<i>Betreff:</i> Planung und Ausbau der Burbacher Straße

<i>Organisationseinheit:</i> Dezernat III 66 Fachbereich Tiefbau und Verkehr	<i>Datum:</i> 23.01.2017
--	-----------------------------

<i>Beratungsfolge</i> Stadtbezirksrat im Stadtbezirk 321 Lehndorf-Watenbüttel (Entscheidung)	<i>Sitzungstermin</i> 01.02.2017	<i>Status</i> Ö
--	-------------------------------------	--------------------

Anlage/n:
Lageplan

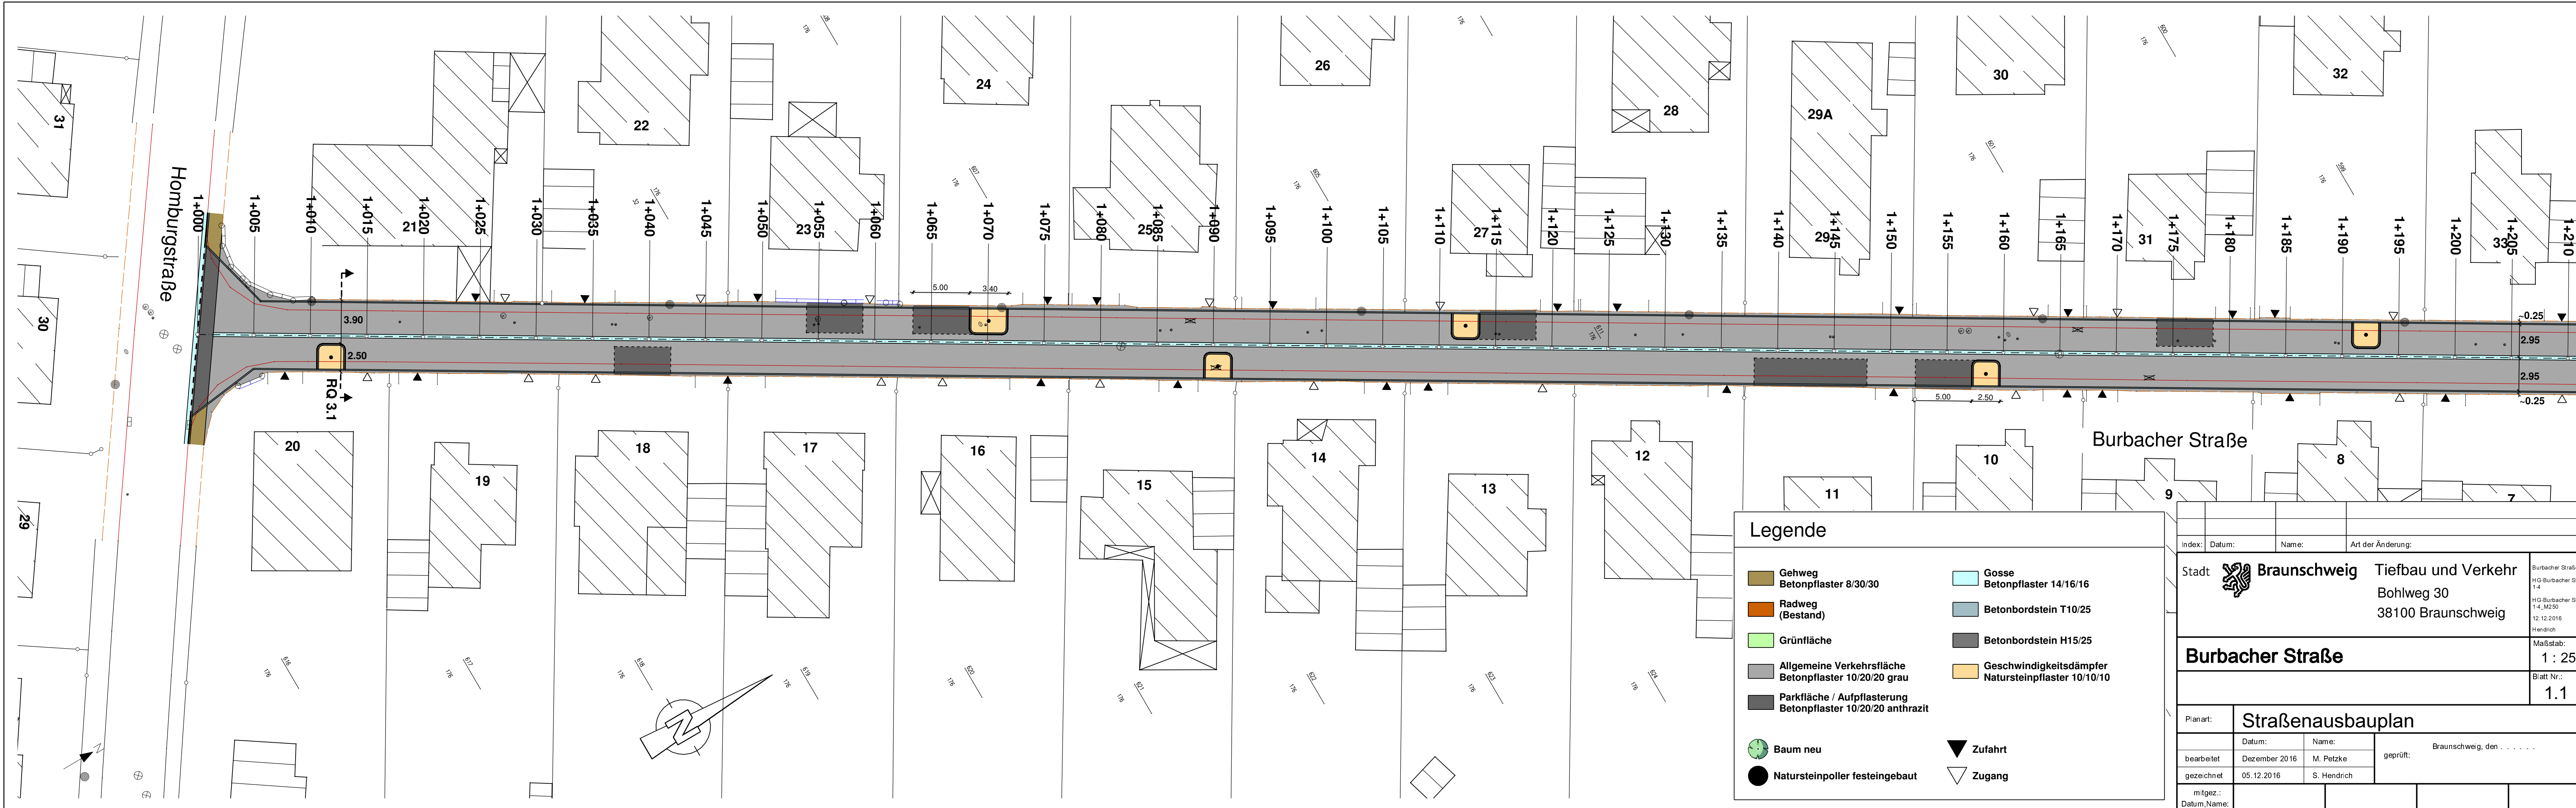
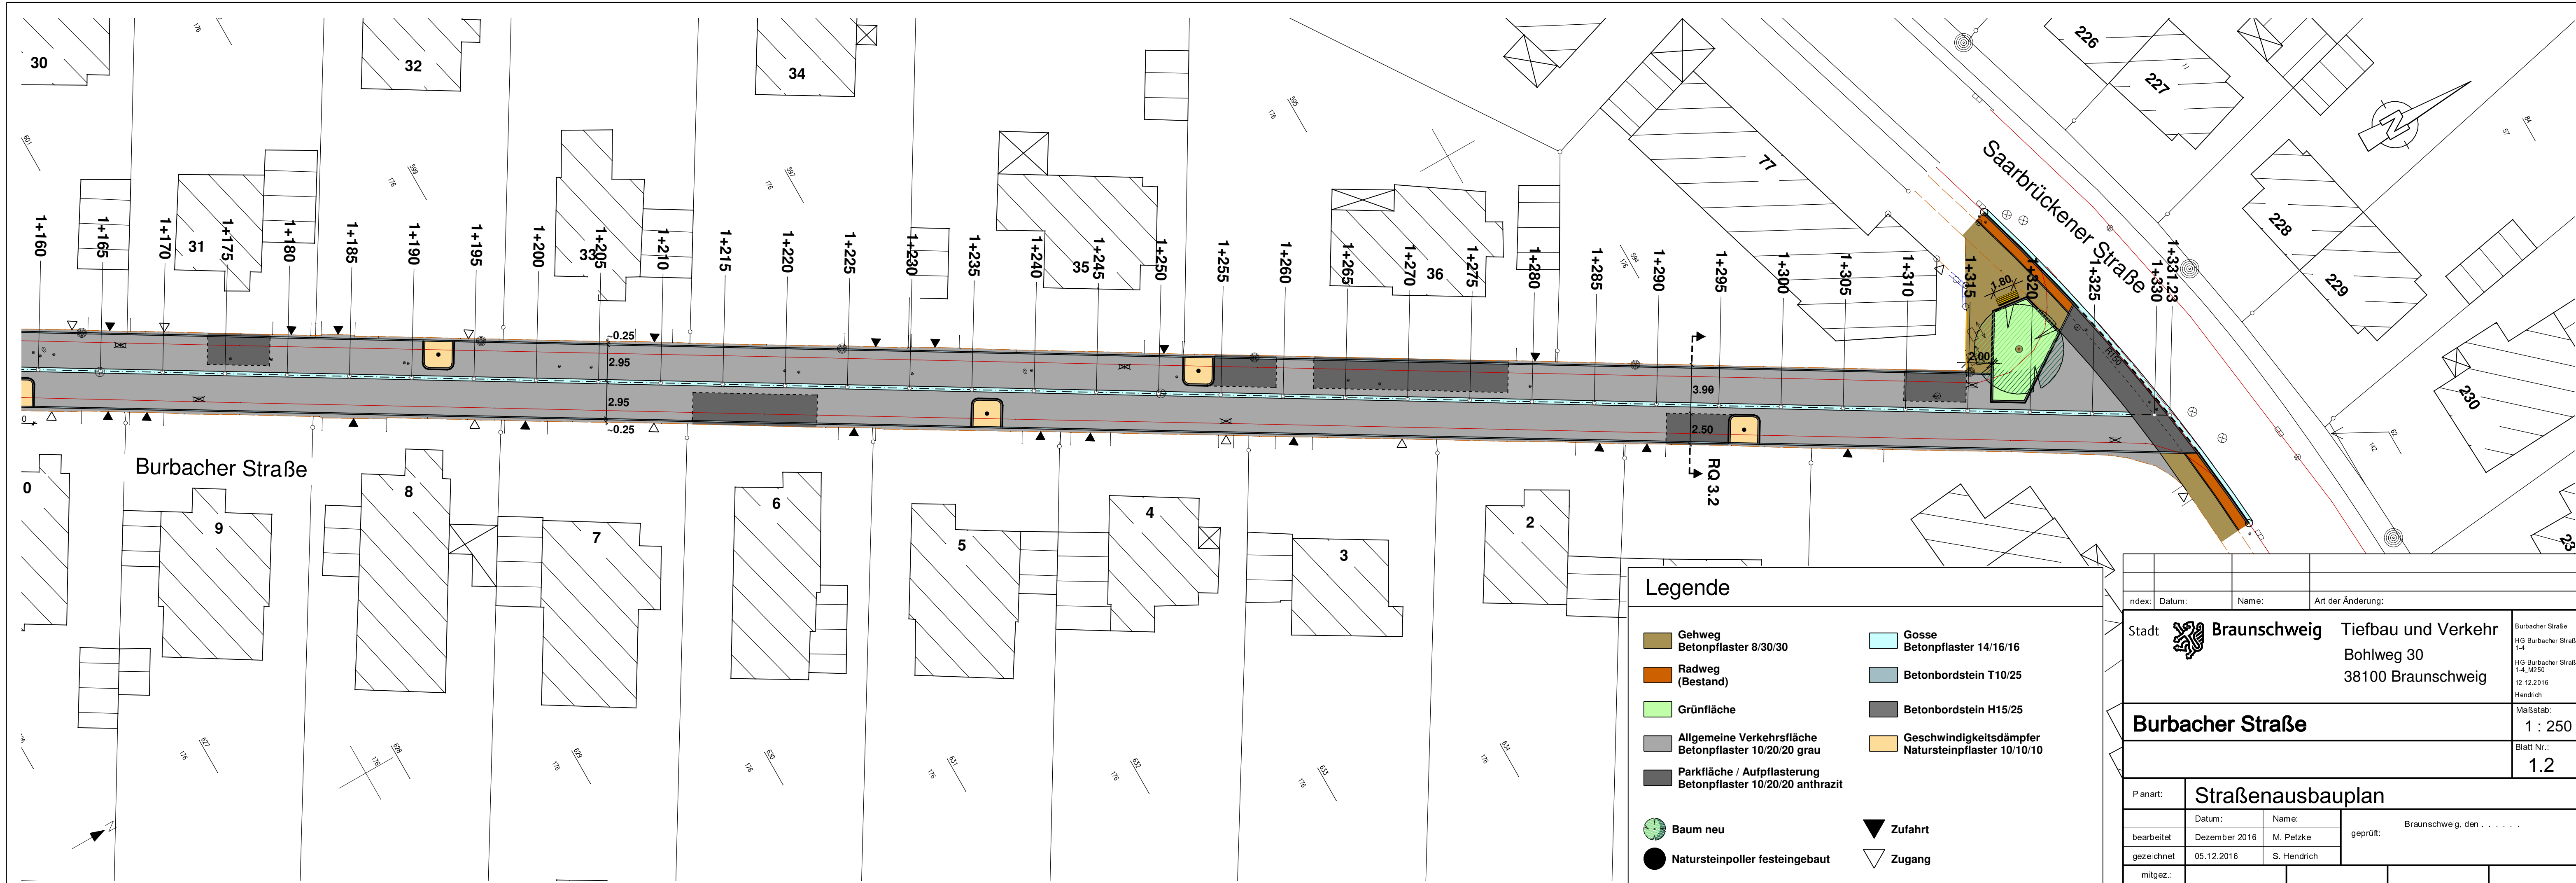
- Ein Anlieger machte darauf aufmerksam, dass der Zugang zu seinen Mülltonnen durch einen Parkplatz versperrt sei. Der Hinweis wird aufgegriffen, der Parkplatz entfällt.

- Es wird die Sorge geäußert, dass die Geschwindigkeitsdämpfer bei Dunkelheit nicht zu erkennen sind. Die Verwaltung geht davon aus, dass im Zuge der neu ausgebauten Burbacher Straße Schrittgeschwindigkeit gefahren wird und dass jeder Verkehrsteilnehmer sowohl tagsüber als auch bei Dunkelheit bei dieser niedrigen Geschwindigkeit die Straßeneinbauten erkennen kann. Dessen ungeachtet wird den Bedenken Rechnung getragen. Nach Prüfung des Sachverhalts schlägt die Verwaltung den Einbau von Natursteinpollern vor.

- Von einigen Anliegern wurde die Auffassung geäußert, die angebotenen 17 Parkplätze seien zu wenig. Die Verwaltung stellte dar, dass Erhebungen durchgeführt wurden und an keinem der Erhebungstage mehr als 12 Fahrzeuge auf der Burbacher Straße gezählt wurden. Mehrere Anlieger bestätigten diese Ergebnisse und begrüßen die Anlage von 17 Parkplätzen.

- Auf Nachfrage einer Anliegerin wird bestätigt, dass die Straße so geplant ist, dass sie nicht auf private Grundstücke entwässert.
- Ein Anwohner stellt zusammen mit seiner Frau als Straßenbelag Asphalt zur Diskussion und stellt aus seiner Sicht Vorteile einer Asphaltdecke dar. Bei Glatteis gäbe es bei Asphalt keine Schwierigkeiten, Kinder könnten auf Asphalt besser Rollschuh fahren, ältere Menschen hätten auf Asphalt besonders bei Nässe keine Probleme und eine private Befragung hätte ausnahmslos zum Ergebnis gehabt, dass alle eine Asphaltstraße wollen würden. Die Verwaltung schlägt vor, die Burbacher Straße in Betonsteinpflasterbauweise zu realisieren, weil dies für alle Nutzer Aufenthalt und Spielen suggeriert und damit für eine geringere Geschwindigkeit sorgt, als dies bei einer Asphaltstraße der Fall wäre. Im Anschluss an die Diskussion dieses Punktes wurde für die Verwaltung deutlich, dass die übrigen Anlieger mit großer Mehrheit eine Betonsteinpflasterbauweise favorisieren.

- Es wird angeregt, die Geschwindigkeitsdämpfer nicht rechtwinklig auszubilden, da die Kehrmaschine sonst die Ecken nicht reinigen würde. Die Verwaltung kann diesen Hinweis nachvollziehen, rät aber von einer anderen Bauweise deshalb ab, weil dieses auf ganzer Länge Parkplätze kosten würde.

- Ein Anlieger äußert den Wunsch, vor seinem Gebäude, Hausnummer 1, einen Geschwindigkeitsdämpfer mit einem Parkplatz zu tauschen. Die Verwaltung hat diesen Vorschlag aufgegriffen.
- Ein Anlieger schlägt für die Grünfläche am Anfang der Burbacher Straße an der Saarbrückener Straße eine Sitzbank vor. Die Verwaltung hat die Idee aufgegriffen.

Am 20.10.2016 hat die Stadtverwaltung ein Schreiben eines Anwohners der Burbacher Straße erreicht, der eine Befragung zum Material der Oberfläche nahezu aller Grundstückseigner bzw. Anrainer der Burbacher Straße durchgeführt hat. Demnach entfielen von insgesamt 35 Stimmabgaben 22 Stimmen auf eine Asphaltoberfläche, während eine Oberfläche aus Betonsteinpflaster 13 Stimmen erhielt.

Ein Schreiben eines Anwohners vom 04.11.2016 stellt die geplanten Geschwindigkeitsdämpfer in Frage. Auch zu dieser Thematik wurde ein Meinungsbild erstellt, bei dem sich unter 27 Stimmabgaben 3 Stimmen für und 23 Stimmen gegen die als „verkehrsberuhigenden Nasen“ betitelten Geschwindigkeitsdämpfer ausgesprochen haben.

Unter Abwägung aller bekannten Vor- und Nachteile ist die Verwaltung nach wie vor bestrebt, die Burbacher Straße mit einer Pflasterdecke herzustellen. Den Ausschlag geben dabei vor allem die Verbesserung der Aufenthaltsqualität für die Anwohner, die Verringerung der Unterhaltungskosten sowie der Bezug zur Gestaltung der benachbarten Straßenzüge im Sinne der Identifikation eines einheitlichen Erscheinungsbildes im Quartier Lehdorf.

In Bezug auf die Geschwindigkeitsdämpfer sind derartige Elemente aus planerischer Sicht sogar ausdrücklich geboten. Bauliche Maßnahmen zur Geschwindigkeitsdämpfung sind dort erforderlich, wo aus Gründen der Verkehrssicherheit eine deutlich reduzierte Geschwindigkeit vorherrschen muss. Die Erfahrung der Straßenplanung bestätigt diese Auffassung und macht die Anordnung von Geschwindigkeitsdämpfern in verkehrsberuhigten Bereichen unumgänglich. Neben den genannten Gründen der Verkehrsberuhigung sind auch diese Elemente Teil einer homogenen und ansprechenden Gestaltung im Quartier Lehdorf.
